**Forum mondial de l'harmonisation
des Règlements concernant les véhicules**

Groupe de travail des dispositions générales de sécurité

Détection de la présence d'usagers de la route vulnérables :
**Règlement ONU n° 167 (Vision directe des usagers
de la route vulnérables)****Proposition de complément 1 à la version originale
du Règlement ONU n° 167 (Vision directe
des usagers de la route vulnérables)****Communication de l'expert du Royaume-Uni***

« Figure 1

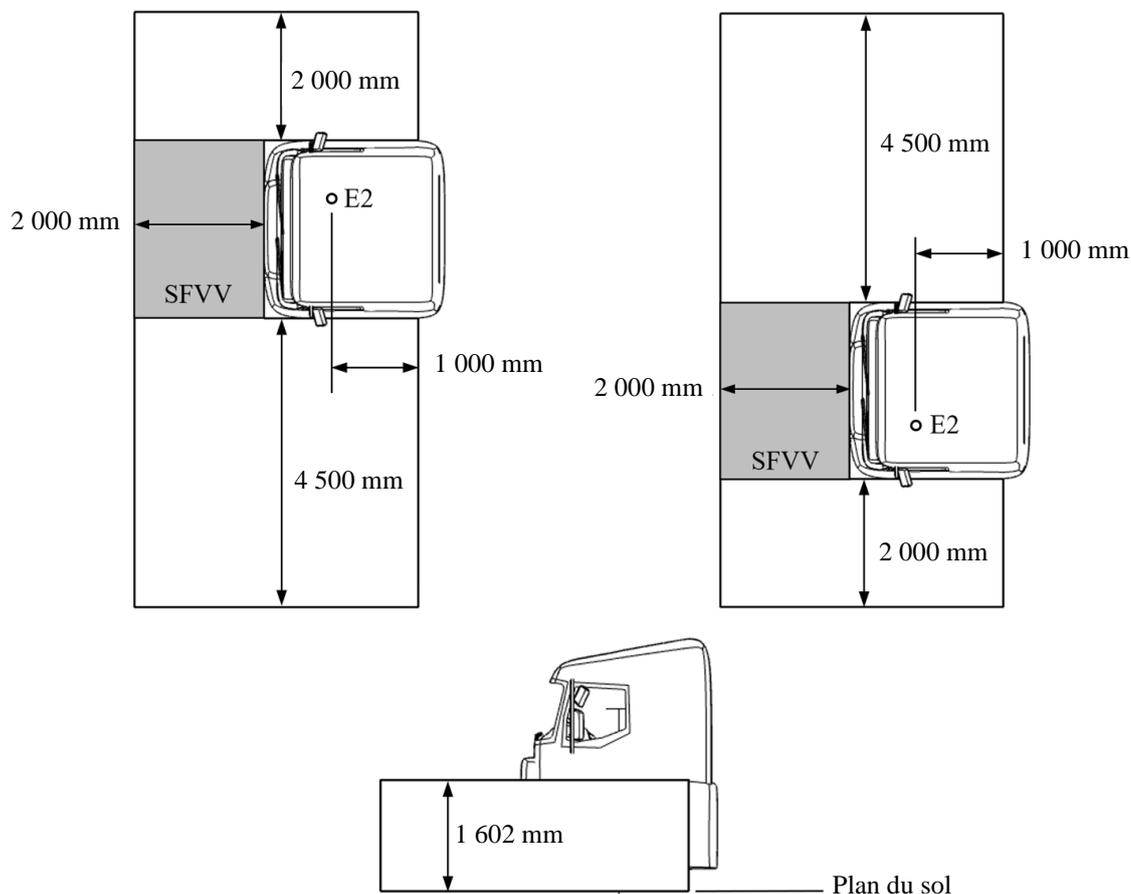
Annexe 4, figure 1, supprimer.

Ajouter la nouvelle figure 1, qui inclut le volume partiel visible vers l'avant (SFVV), comme suit :

Définition du volume d'évaluation (exemple d'un véhicule de catégorie N₃)

Figure 1

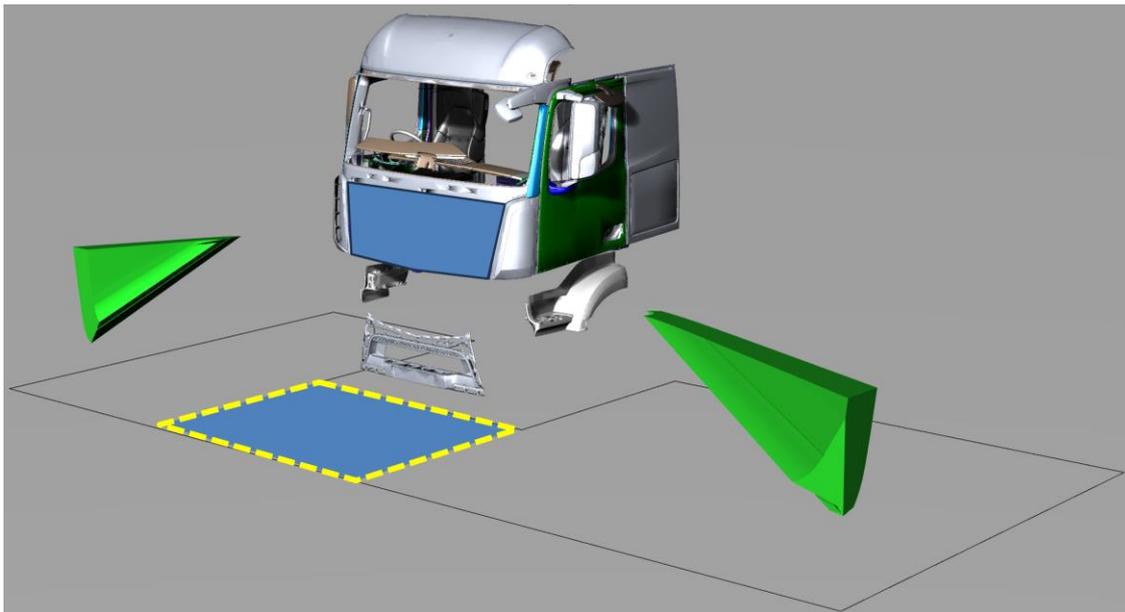
2. L'analyse qui a débouché sur cette solution a également mis en évidence un autre problème. En déplaçant les montants A vers l'arrière selon un axe longitudinal par rapport au conducteur, il est possible de gagner un volume visible vers l'avant en dehors de la zone où le risque est le plus élevé, comme le montrent les figures 1 et 2.

5. Par conséquent, la stratégie consistant à déplacer les montants A de 100 mm vers l'arrière pourrait permettre de gagner 20 % à 38 % du volume visible prescrit à l'avant du véhicule pour les véhicules de niveaux 2 et 3 (1 m^3). Les figures 1 et 2 montrent l'emplacement du volume qui peut être gagné pour un véhicule type en déplaçant les montants A de 100 mm vers l'arrière selon un axe longitudinal.

Représentation en perspective du volume (en vert) qui peut être gagné à l'avant du véhicule en déplaçant les montants A de 100 mm vers l'arrière

10. Dans l'amendement proposé, les auteurs ont défini un « volume partiel visible vers l'avant » dans la zone à plus haut risque afin d'éviter que les usagers de la route vulnérables se trouvant juste devant le véhicule puissent être dans un angle mort entre ce que le conducteur voit en vision directe et ce qu'il voit via son dispositif de vision indirecte, ce qui est actuellement possible dans la version originale du Règlement. Les volumes partiels visibles vers l'avant qui figurent dans le tableau 1 ont été calculés en suivant les étapes ci-dessous pour les véhicules de niveaux 1, 2 et 3 ;

Figure 2

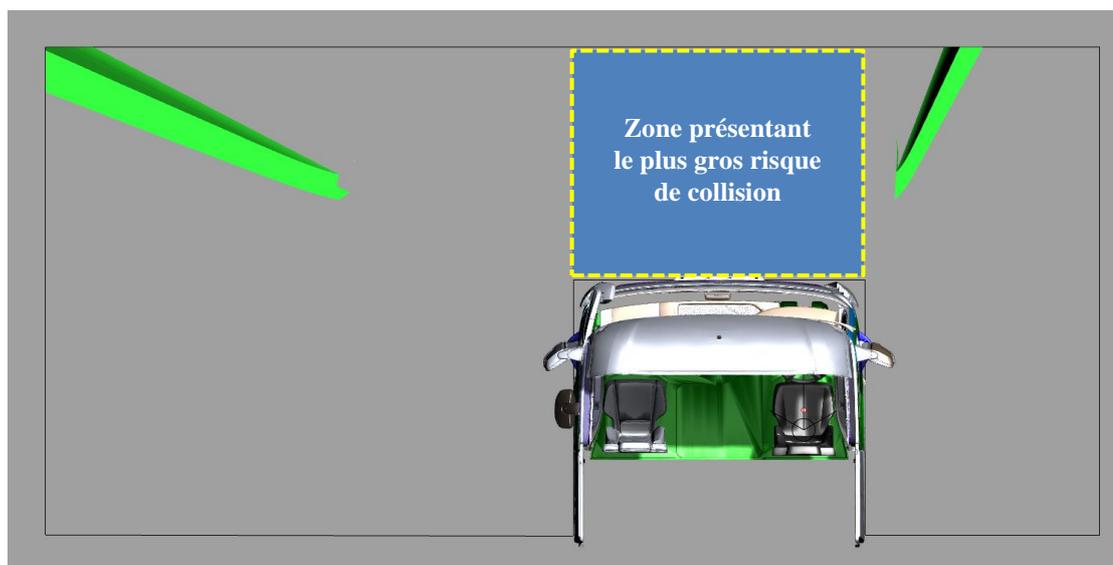
Représentation plane du volume (en vert) qui peut être gagné à l'avant du véhicule en déplaçant les montants A de 100 mm vers l'arrière

Figure 3

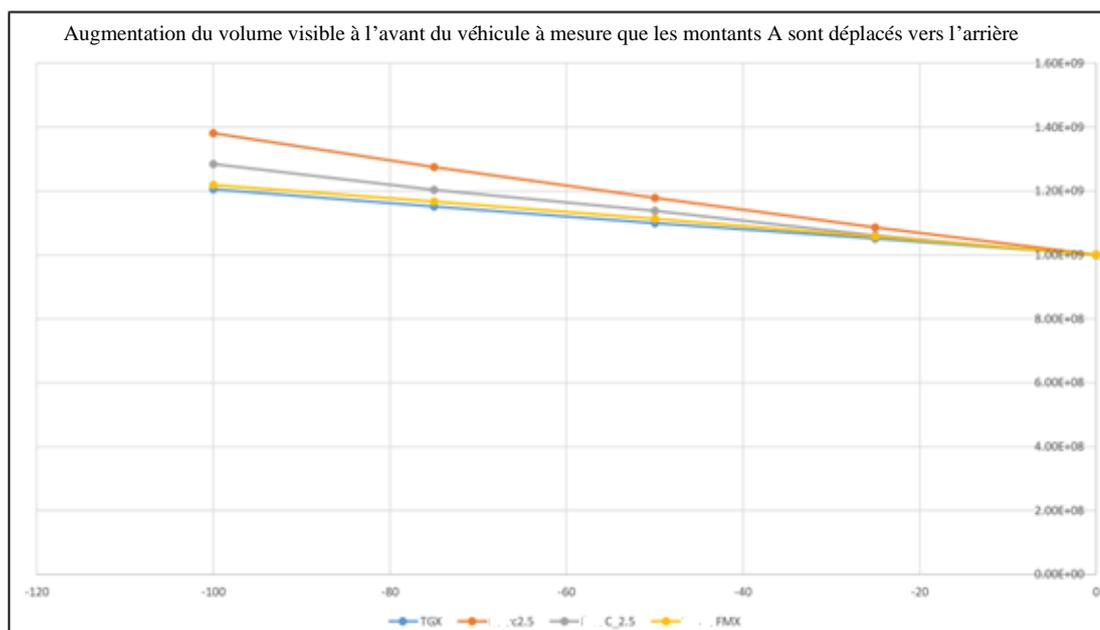
4. Le graphique de la figure 3 illustre le volume qui peut être gagné en déplaçant les montants A vers l'arrière selon un axe longitudinal pour les quatre véhicules d'essai. Sur les quatre véhicules, le plus petit gain de volume obtenu en reculant les montants A de 100 mm est de $0,2 \text{ m}^3$, et le plus important de $0,38 \text{ m}^3$.

Graphique montrant l'évolution du volume visible vers l'avant à mesure que les montants A sont déplacés vers l'arrière
